**OGGETTO.** OSSERVAZIONI V.I.A. ex art. 24, comma 3 D.Lgs.152/2006 e s.m.i e art. 6 del D.L. 152 del 06.11.2021.

(ID:7937). Procedura V.I.A./PNRR, ai sensi dell'art.23 del D. Lgs 152/2006 e ss.mm.ii., integrata con la valutazione d'Incidenza di cui all'art.5 del D.P.R. 357/1997 e Verifica Piano di Utilizzo Terre, ex D.P.R. 120/2017, art.9. Progetto Direttrice ferroviaria Messina -Catania- Palermo: Progetto definitivo della tratta Fiumetorto-Lercara Diramazione (Lotto 1+2).

**Realizzazione asse ferroviario Palermo – Catania – Messina. Nuovo collegamento Palermo – Catania. Progetto definitivo della “tratta Fiumetorto – Lercara Diramazione “ (lotto 1+2). - ID 7937 Procedura V.I.A./PNRR, ai sensi dell’art.23 del D. Lgs 152/2006 e s.m.i., integrata con la valutazione d’Incidenza di cui all’art.5 del D.P.R. 357/1997 e Verifica Piano di Utilizzo Terre, ex D.P.R. 120/2017**

**OSSERVAZIONI V.I.A. ex art. 24, comma 3 D.Lgs.152/2006 e s.m.i. Relative alla documentazione integrativa e comunicazione nuovo avviso al pubblico.**

GRAFICO "1"

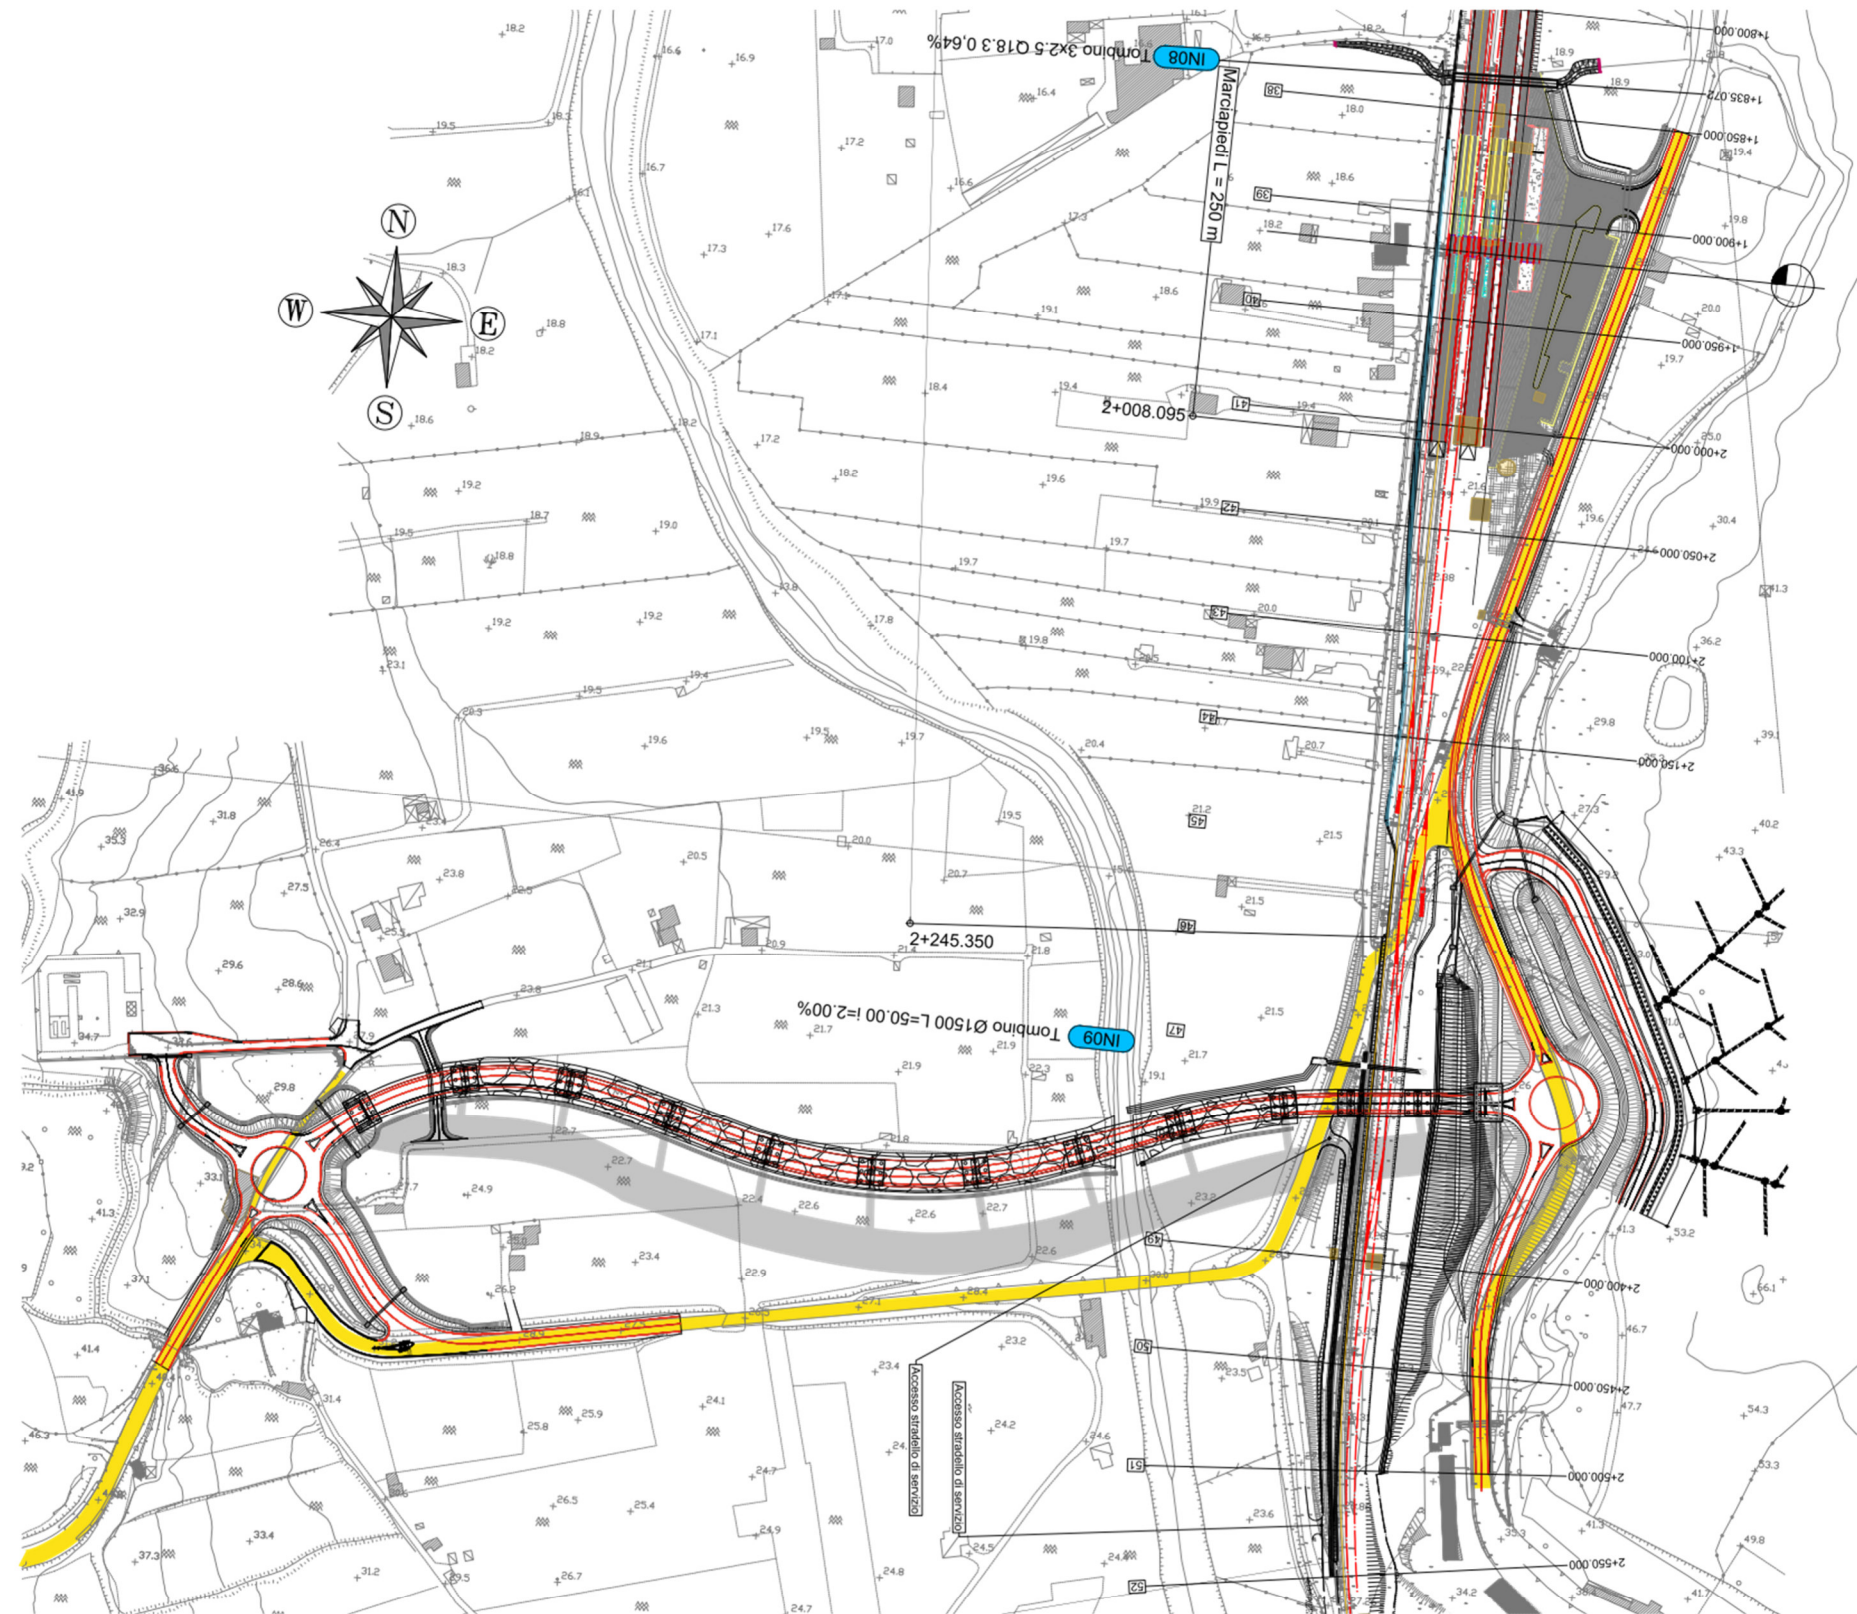
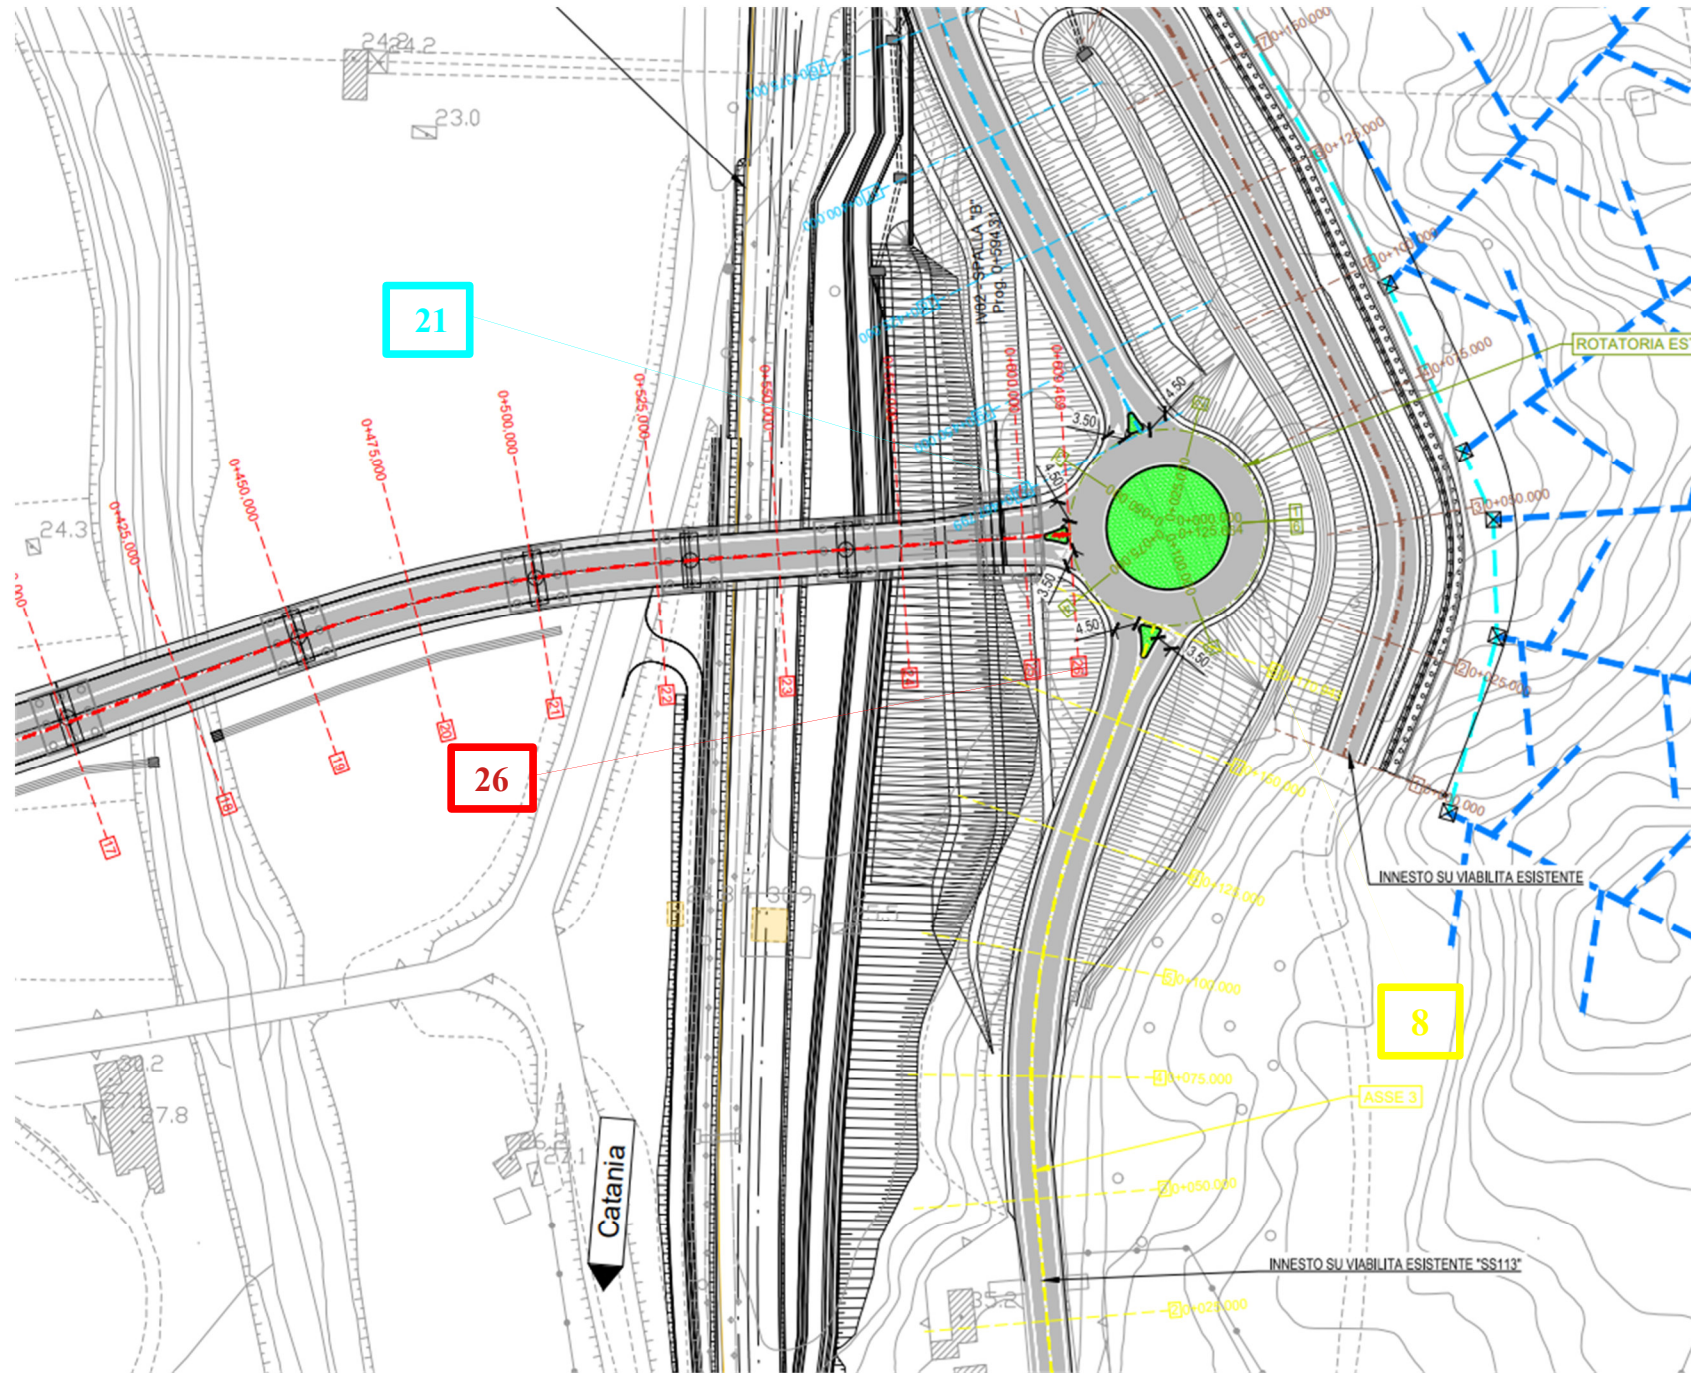
ASSE 1 (ROSSO)- INNESTO NUOVO VIADOTTO CON ROTATORIA EST – PARTICOLARE.

Notare:

- la sezione 26 costituisce il punto di collegamento tra il nuovo viadotto e la prevista rotatoria EST, nel dettaglio del profilo ASSE 1 riportato nel grafico "2" che segue è evidente la differenza tra la **Quota Terreno m. 19,967** e la **Quota Progetto m.34,144**, che determina un **Delta + m.14,177**. Si evidenzia l'impatto di opere in rilevato per raggiungere la nuova quota della viabilità definitiva su "SS120".

ASSE 2 (CIANO) - RACCORDO ROTATORIA EST CON "SS113" – PARTICOLARE.

Notare:

- la sezione 21 costituisce il nuovo punto di raccordo tra la rotatoria EST e il nuovo asse della "SS113", mentre la sezione 8 (non visibile nel particolare del grafico "1") rappresenta il punto di innesto, in corrispondenza dell'accesso al piazzale della stazione di Cerda, tra l'attuale quota della "SS113" e il nuovo tracciato di progetto. Nel dettaglio del profilo ASSE 2 riportato nel grafico "3" che segue si evidenzia per la sezione 21 la differenza tra la **Quota Terreno m. 26,369** e la **Quota Progetto m.34,769**, che determina un **Delta + m.8,4**, mentre per la sezione 8 la differenza tra la **Quota Terreno m.22,742** e la **Quota Progetto m.22,761**, determina un **Delta + m 0,019**. Si evidenzia la variazione altimetrica tra la futura quota della rotatoria e il punto di raccordo con la "SS113" pari a **+ m.8,381**.
